PRATICA nr. 2020/1069 del 04.12.2020

Lavoro: Intervento di aumento della resilienza e di mitigazione del rischio idraulico della parte urbana del corso del T. Maremola indispensabile ad aumentare la resilienza del territorio nel rispetto degli eventi estremi di natura geoidrogeologica

Sito in: PIETRA LIGURE (SV)

RELAZIONE DEL DIRETTORE DEI LAVORI A STRUTTURE ULTIMATE

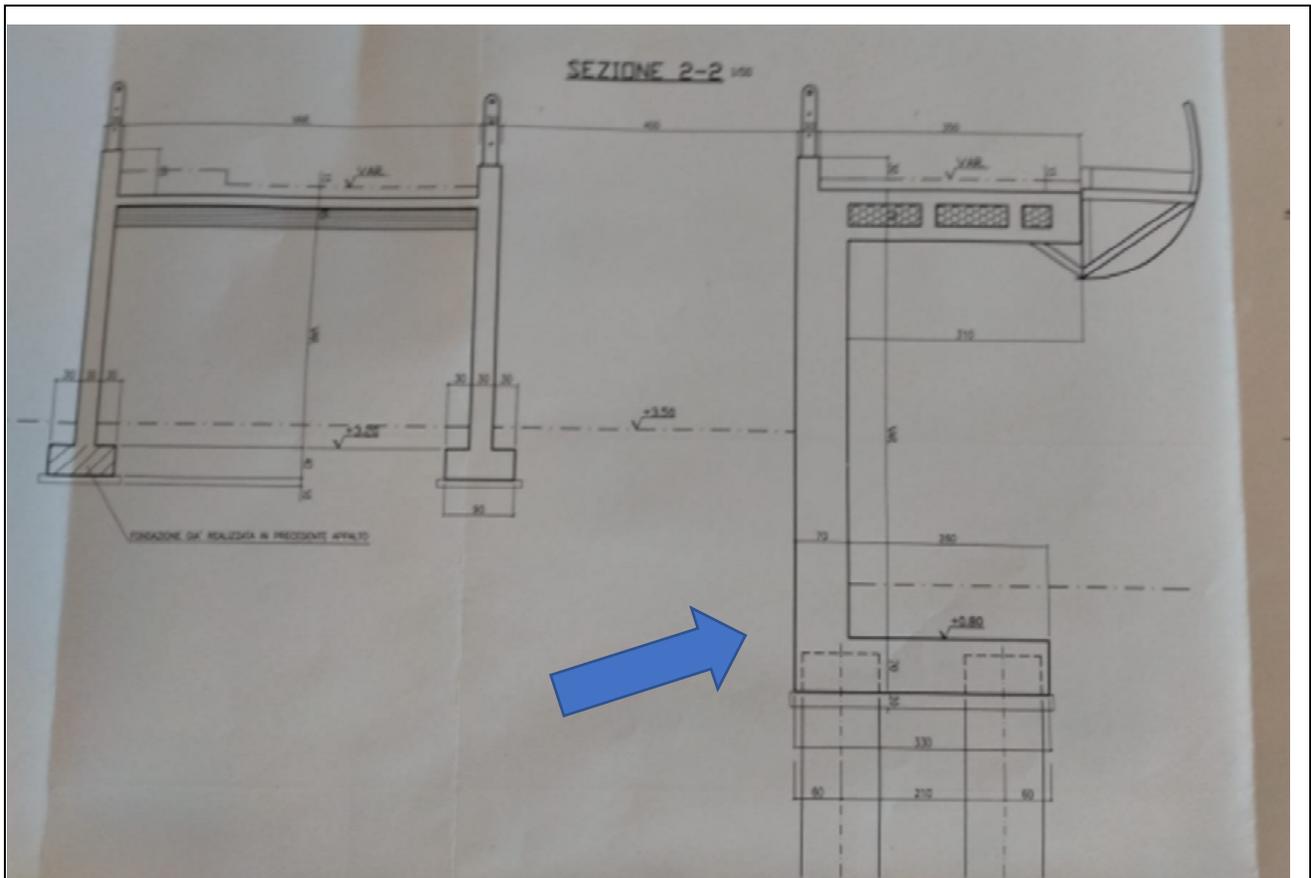
Durante l'esecuzione del muro d'argine su pali, denominato ⑦-⑧ ed, in particolare durante l'esecuzione dei pali, è stato rinvenuto una struttura pre-esistente, che è risultata essere una struttura del nuovo ponte in c.a. che venne iniziato (e mai concluso) nei primi anni 2000. Le successive ricerche documentali hanno consentito di individuare tale manufatto come il muro di spalla della rampa di accesso al ponte previsto in progetto. Con riferimento alle seguenti figure, desunte dalle tavole di progetto del ponte, il muro individuato è quello contraddistinto dalla sezione "2"

<p>Stralcio dalla documentazione reperita, in cui è riportata la carpenteria dei muri di fondazione del manufatto pontuale. In verde è stato evidenziato il muro in c.a. esistente che funge da limite per la vie Crispi e via Soccorso</p> <p>In giallo è stato evidenziato il muro che è stato ritrovato.</p>
--	---

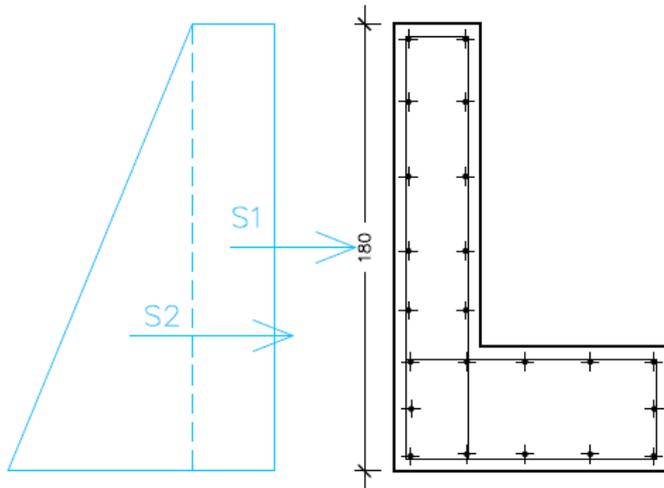
Come si nota dalle figure il muro rinvenuto è una struttura di sostegno fondata su pali di grande diametro (110 mm) e lunghezza 12 m, atta a sopportare il peso della rampa di accesso al ponte nonché ad una struttura a sbalzo per la circolazione pedonale. Presenta larghezza di circa 70 cm. Il muro non venne completato (come tutta la struttura pontuale) ed è stato interrotto ad una quota di circa 30-40 cm dal piano campagna (posto a quota assoluta +3.50 m). L'estradosso della fondazione dovrebbe pertanto trovarsi a quota +0.80 m ovvero a 2.70 m sotto il piano di campagna. Lo scavo di assaggio ha effettivamente permesso di verificare (seppure sotto battente idraulico) la presenza della fondazione, confermando l'esattezza della individuazione della struttura.

Pertanto, poiché tale struttura interferiva, per un tratto di circa 9 m, con la palificazione in esecuzione, e valutando la struttura esistente ampiamente in grado di sopportare le spinte di progetto, applicate al paramento murario in progetto, essendo stato progettato per ben altri carichi, si è scelto di non realizzare, per tale tratto, la fondazione indiretta, fondando il nuovo muro direttamente sulla testa del muro sottostante, utilizzando i ferri (diametro 20) di ripresa già presenti.

Come si nota su una lunghezza complessiva di circa 30 m del paramento murario, per circa 21 m sono stati realizzati i micropali di fondazione previsti in progetto (di cui circa 17 sia sul fronte anteriore che posteriore e circa 4 solo sul fronte anteriore), e per i successivi 9 metri il muro è stato fondato direttamente sulla testa del muro sottostante.

Posto che il muro sottostante, fondato su pali, ha una rigidità certamente superiore alla paratia di micropali di progetto, la verifica si è limitata alla sezione in c.a. dell'interfaccia tra il nuovo paramento arginale ed il muro sottostante, fermo restando il dimensionamento (carpenteria ed orditura) nel nuovo muro.

Verifica C.A. S.L.U. - File: verifica connessione muro vecchio

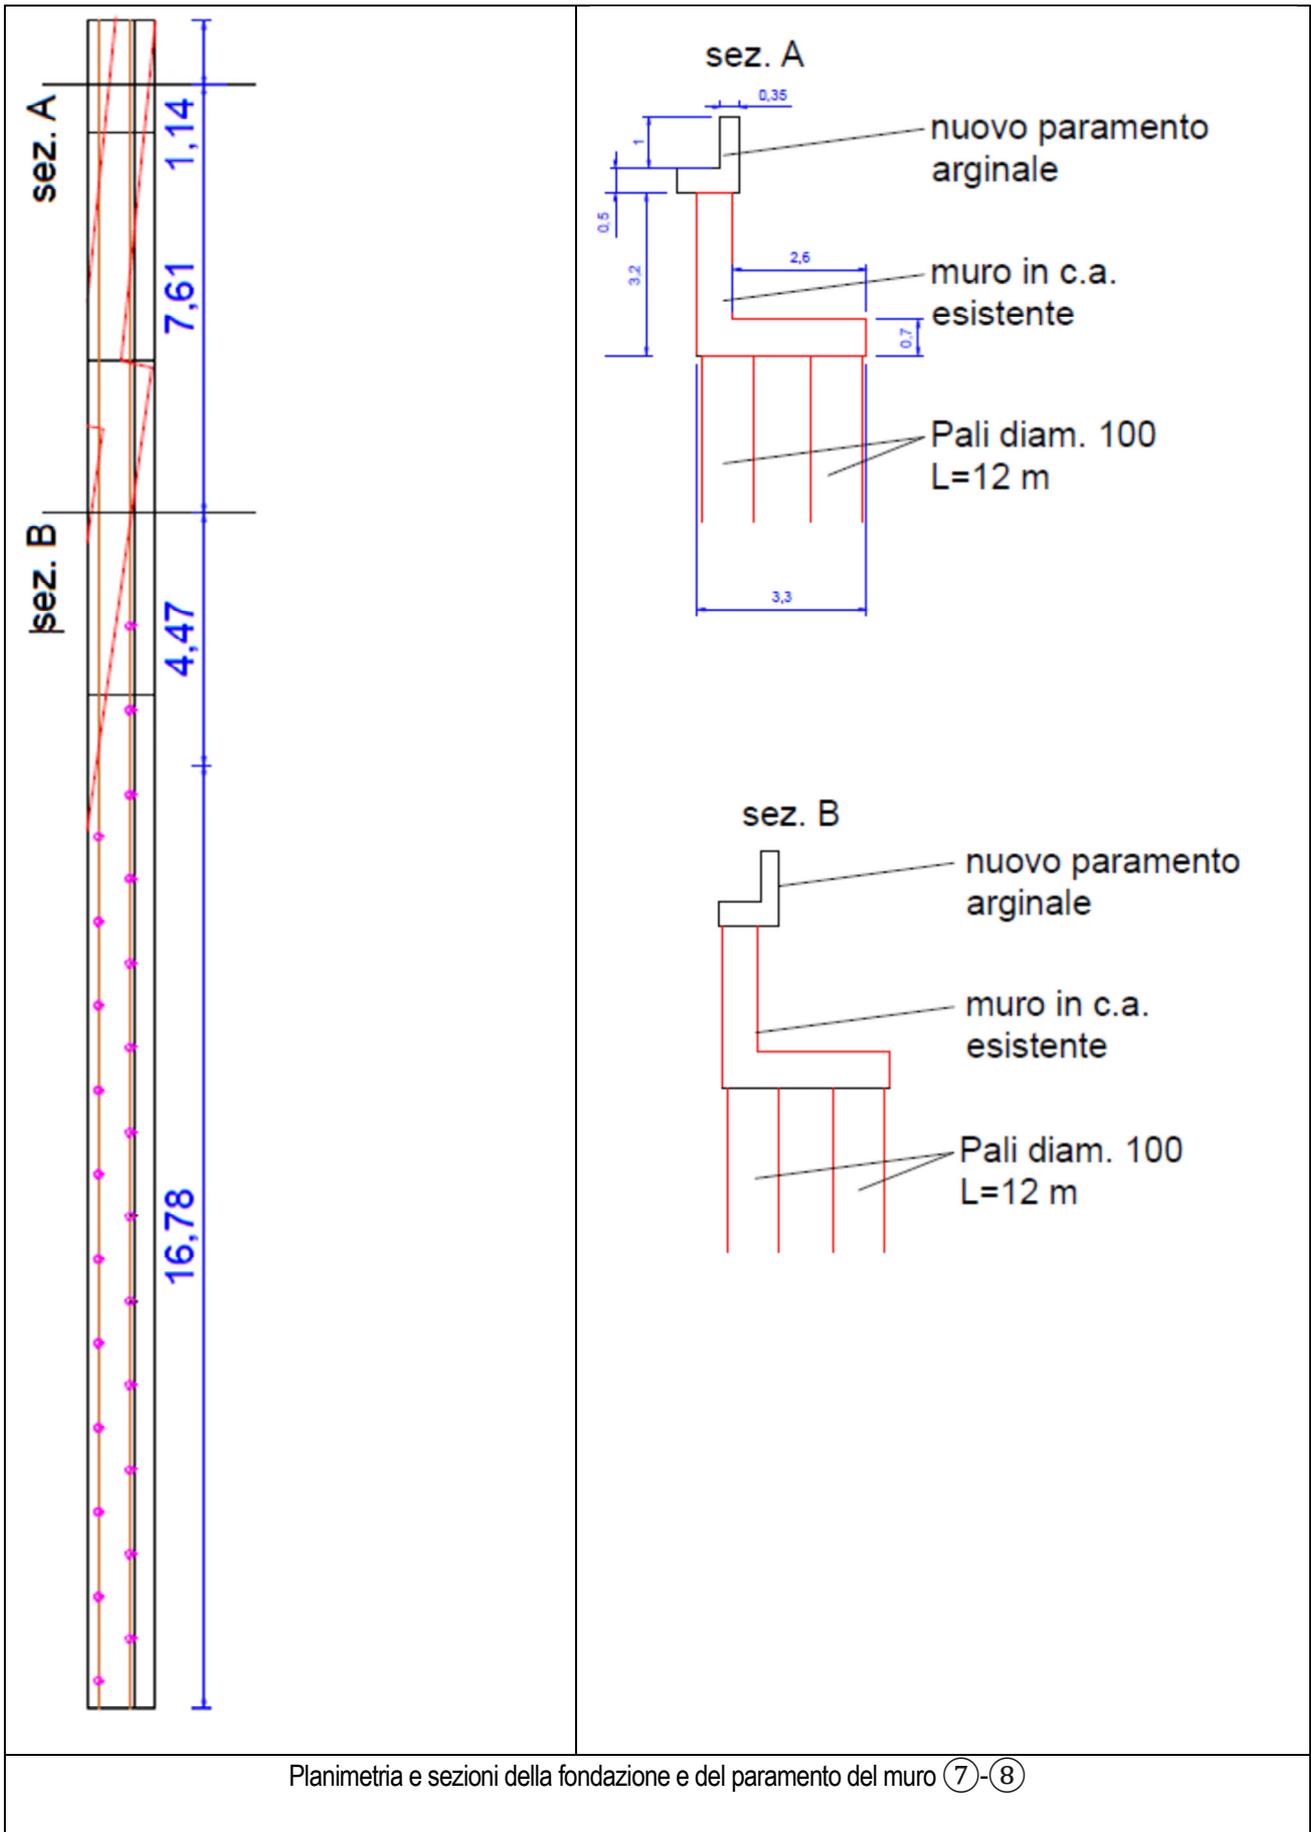
La spinta idrostatica è stata valutata secondo lo schema indicato nella figura sottostante, ipotizzando che l'intera altezza del muro possa essere interessata dal flusso idrico e che il livello idrico sia superiore di 40 cm al filo superiore del paramento. Considerando un incremento del 35% dovuto ad esempio alla presenza di corpi flottanti trascinati dalla corrente si possono valutare le due spinte $S_1=7.2$ kN e $S_2=16.2$ kN ed i due momenti corrispondenti sono pari a $M_1=8,75$ kNm e $M_2=13,12$ kNm.

Il momento sollecitante complessivo ($M_s=21,87$ kNm) risulta decisamente inferiore al momento resistente della sezione $M_r=385$ kNm per cui la sezione risulta verificata.

4.2 Realizzazione di elemento mobile nel muro ⑦-⑧

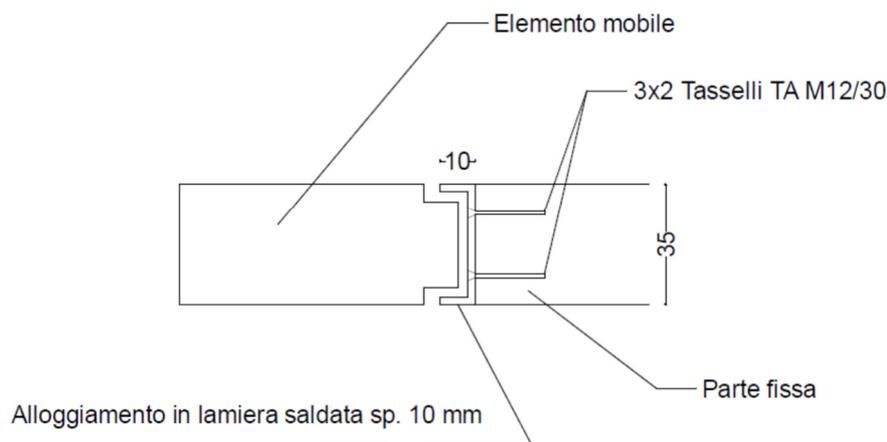
Nel paramento del muro è stato lasciato un varco di circa 4.10 m, e la continuità arginale è stata ripristinata con l'inserimento di un elemento prefabbricato, opportunamente realizzato in stabilimento. La variazione è stata apportata al fine di consentire l'ingresso all'alveo da parte di mezzi operativi per l'esecuzione delle operazioni di manutenzione che, in caso di paramento continuo, non sarebbe stata possibile.

L'elemento mobile prefabbricato, di spessore 35 cm, ha le due estremità sagomate in modo da inserirsi all'interno di due alloggiamenti verticali realizzati con lamiere di acciaio saldate, a loro volta vincolati alle estremità del muro fisso tramite 6 coppie (3 per lato a distanza verticale di 20 cm circa) di tasselli TA M12/30 SK/20.

Sulla faccia dell'appoggio inferiore, per maggior sicurezza, sono realizzati due spinotti che, alloggiando nei corrispondenti fori dell'elemento mobile, lo vincolano ulteriormente alla traslazione.

La spinta sulla paratia, di altezza pari a 0.8 m, è pari a $S_k=23.4 \text{ KN/m} / 1.8 \text{ m} = 13 \text{ KN/m}$ ed è comprensiva degli effetti dinamici dovuti agli urti, comunque maggiorata, ai fini dell'analisi delle c.d.s. in SLU, del coefficiente 1.5, che corrisponde ad una spinta di calcolo $S_d=19.5 \text{ KN/m}$.

La paratia è rettangolare $L \times h$, pertanto ogni appoggio laterale è sollecitato da una forza complessiva pari a $F_d = S_d * L / 2 = 40.0 \text{ KN}$.

Tale forza viene distribuita, per ciascun lato, alla porzione fissa di paratia tramite 6 tasselli meccanici a testa svasata da 12mm di diametro resistente e classe 10.9 che presentano una resistenza a taglio unitaria pari a 33.72KN, quindi superiore al valore $40.0 \text{ KN} / 6 = 6.7 \text{ KN}$ (coefficiente di sicurezza $33.7 / 6.7 = 5.03 > 1$)
